Gebouw "Van Uden"

project	Gebouw "Van Uden"
omschrijving	Verbouwing van een werk-woonhuis (rijksmonument) aan de Veerhaven 14-15 te Rotterdam
opdrachtgever	Rotterdamse Grond B.V.
architect	ir Jeroen Hoorn, architect
projectnummer	0307
tekenaar	
formaat	A3
datum	1 maart 2019
fase	aanvraag omgevingsvergunning
tekening	DO.10j
onderwerp	diverse toelichtingen en aanvullingen op verzoek van Welstand

Eerste verdieping • Ingrep 1 & 2 / Tweede verdieping • Ingrep 1 • Toelichting

plattegrond - te maken | 1:37

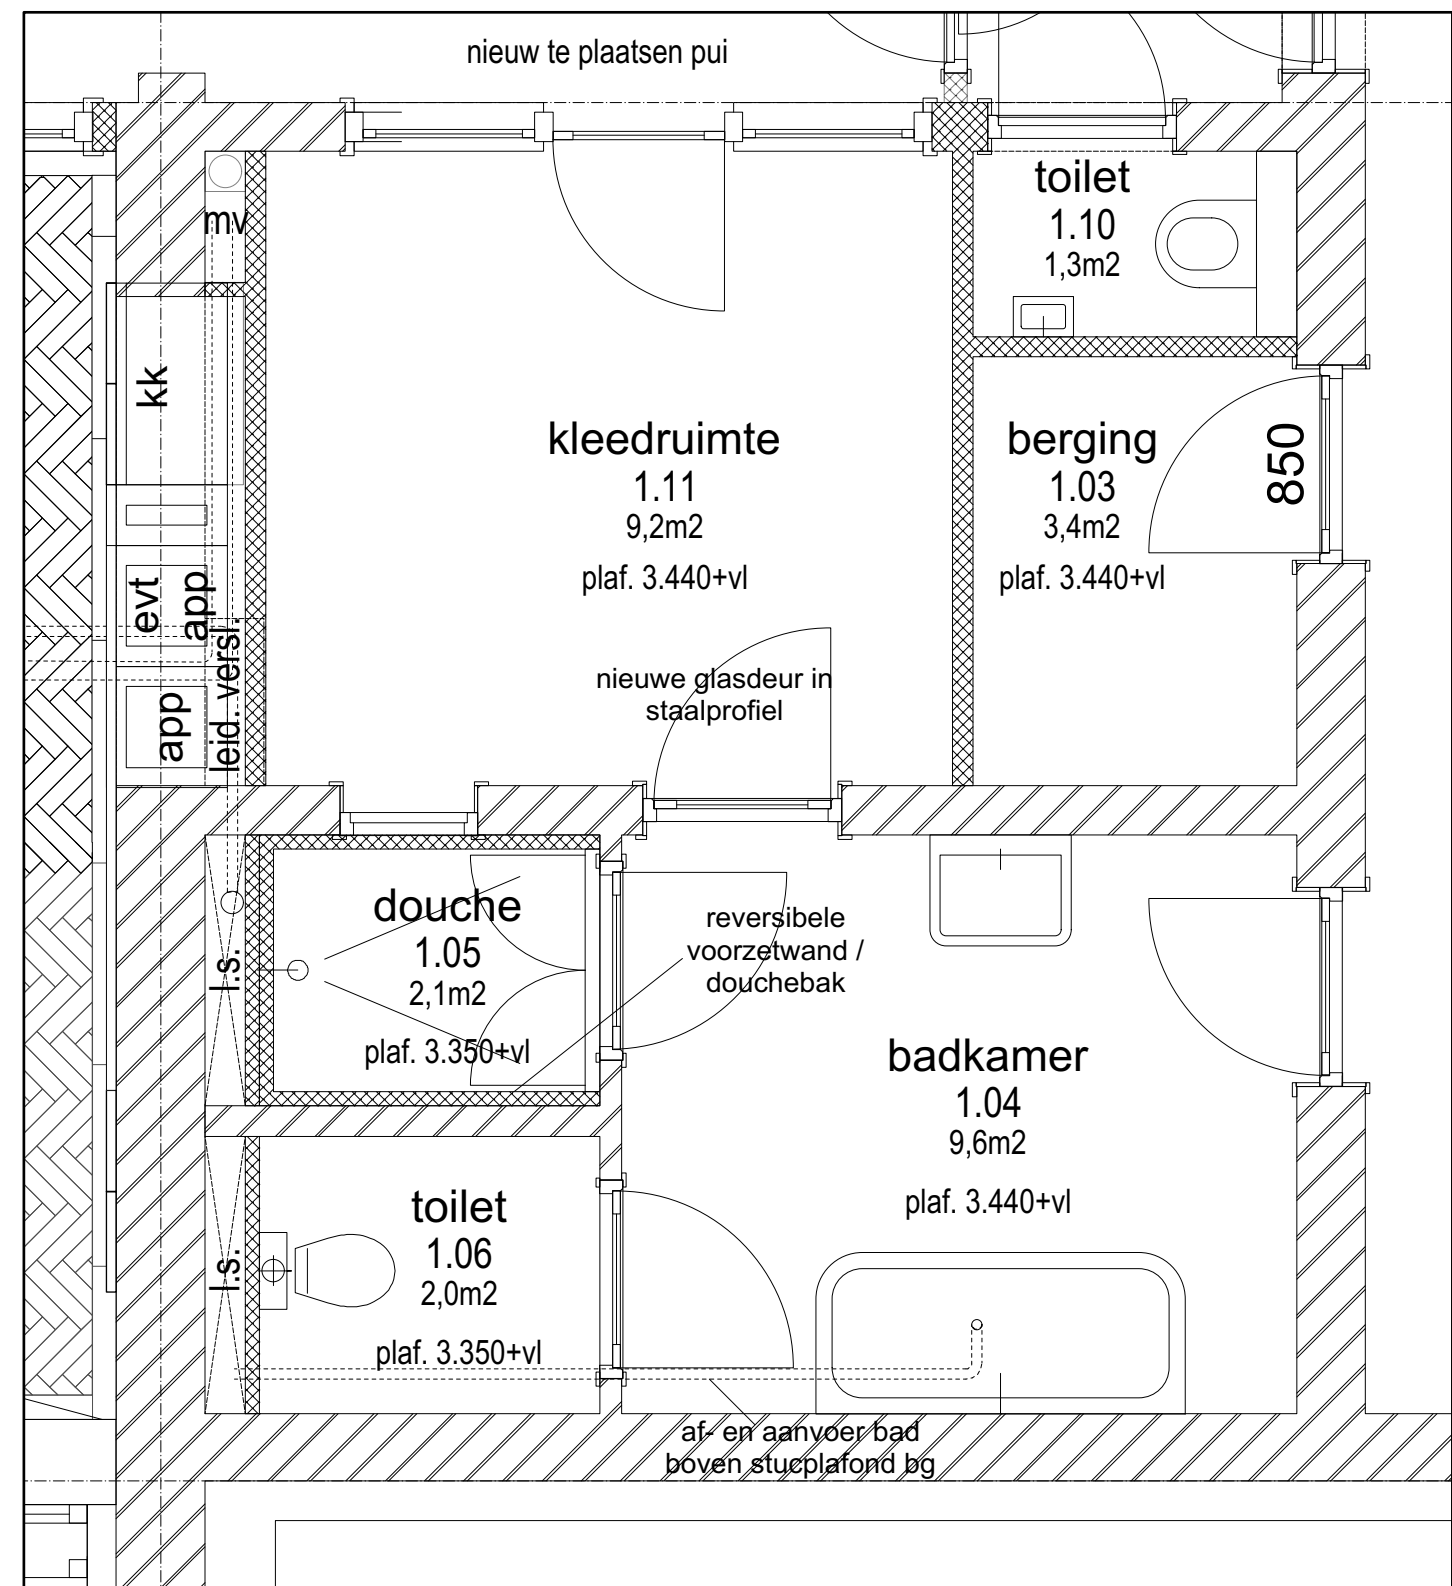
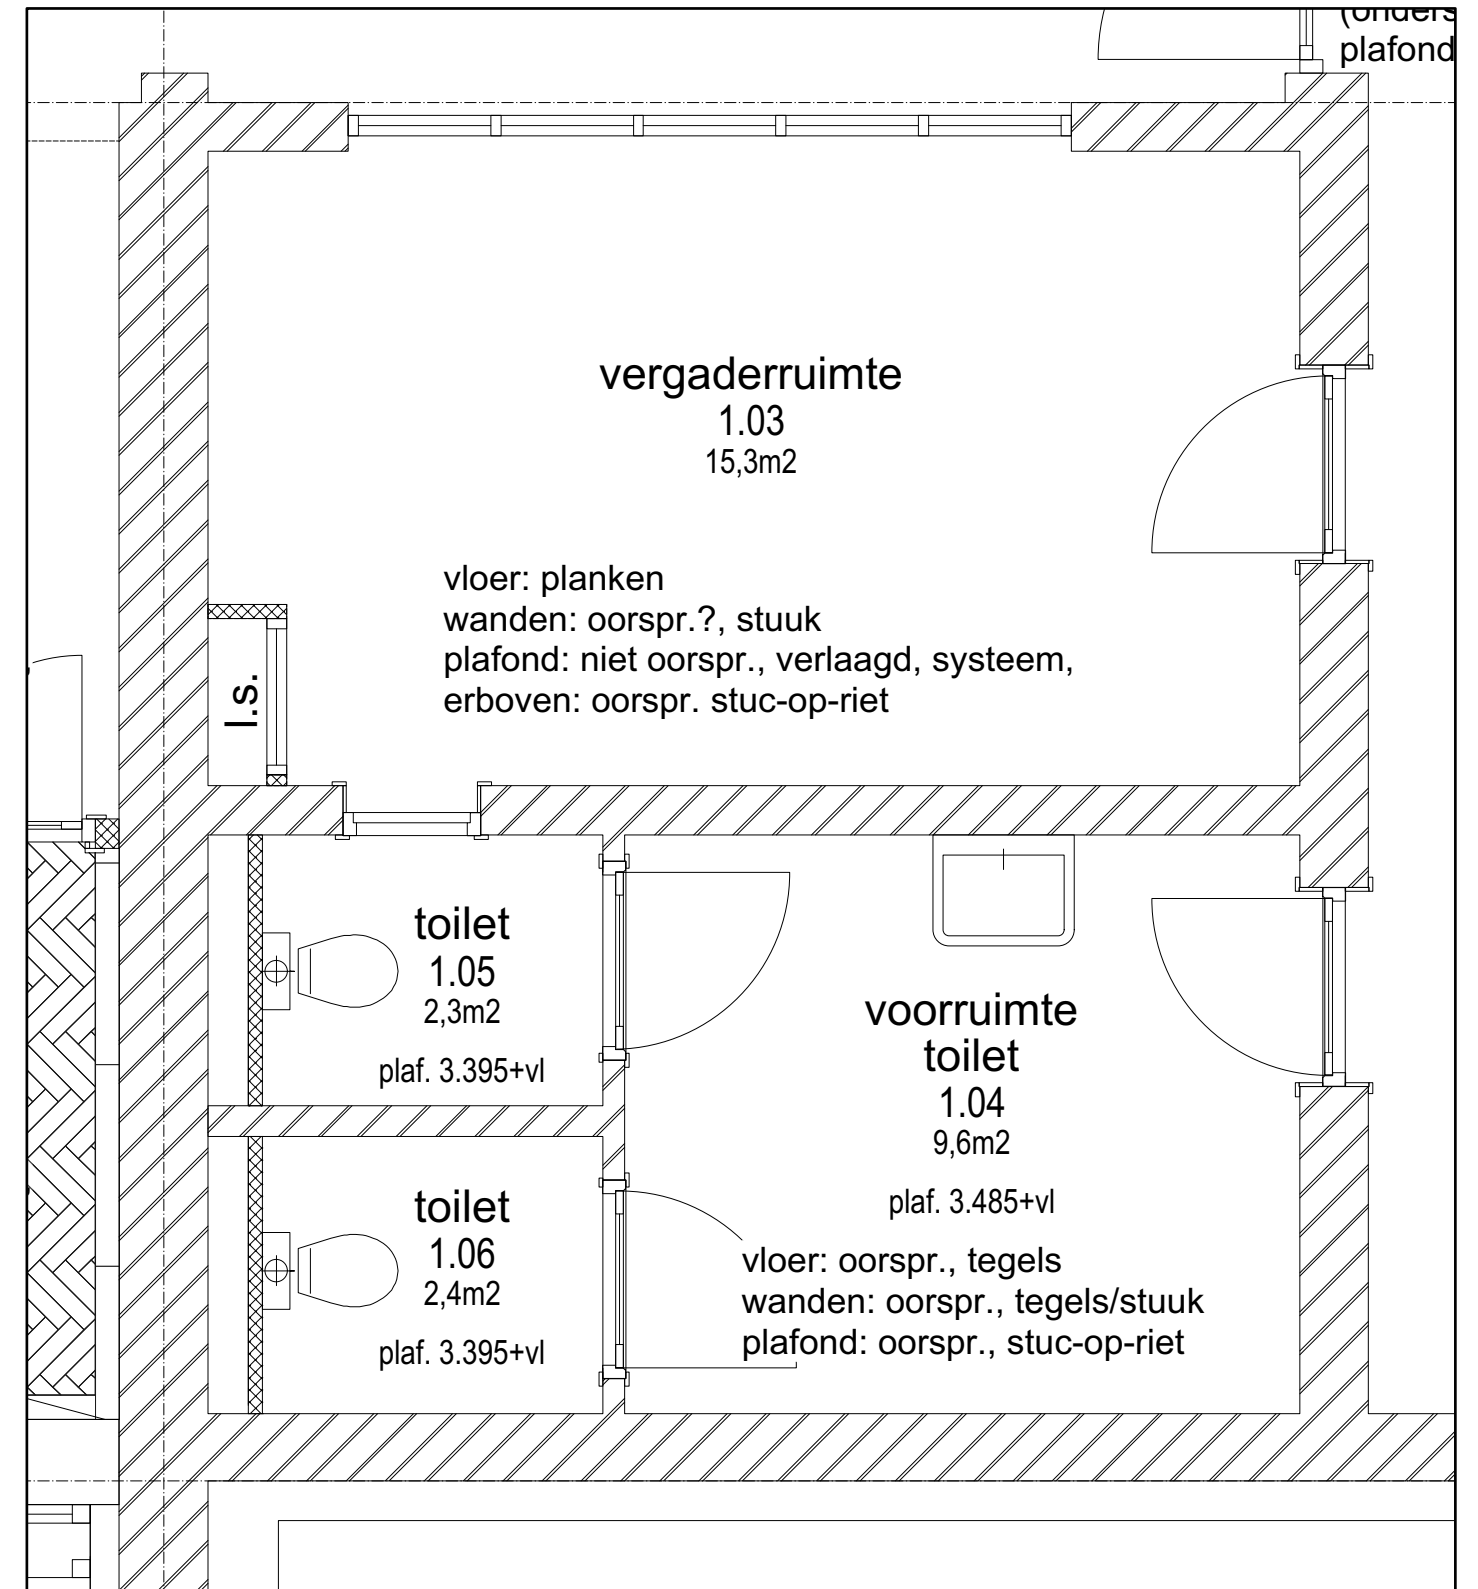
De vloeren in deze zone van het pand zijn van 160mm beton met daaronder een stuc-op-riet plafond. Af- en aanvoer naar het nieuw te maken bad zal tussen deze vloer en dit plafond gemaakt worden. De wc die wordt omgebouwd tot douche zal reversibele en op zichzelfstaande voorzetwanden en dito douchebak krijgen, zodat daarin aan- en afvoeren kunnen worden weggewerkt. Het bestaande monumentale vloer- en wandtegелwerk zal derhalve vrij blijven van schroeven e.d. De afwerking zal van de nieuwe douche als nieuwe tijds laag leesbaar zijn zijn middels een neutrale, ingetogen betegeling in wit. De wc die in tact blijft geeft daarbij in onze ogen voldoende referentie naar het oorspronkelijke beeld. De diepte van de nieuwe douche is 1750mm. Die diepte maakt samen met een hardglazen douchedeurtjes en een goede nieuwe mechanische ventilatie het behoud van de bestaande wc-deur mogelijk.

De nieuwe doorgang naar de kleedkamer zal gemaakt worden met een van de bestaande deuren die vrijkomen op de 3e etage. Dit past in de traditie van herindelen en hergebruik die het pand al heeft. De doorgang zal gemaakt worden op breedte van een heel aantal tegels. Belegstukken en neuten zullen de opening afwerken conform bestaand. Vrijkomende tegels zullen worden bewaard.

De originele wastafel blijft gehandhaafd. De ernaast gelegen kleedruimte 1.11 en ruimten 1.10 en 1.03 hebben alle gestuucte wanden zonder verdere bijzondere originele details. originele deuren blijven gehandhaafd.
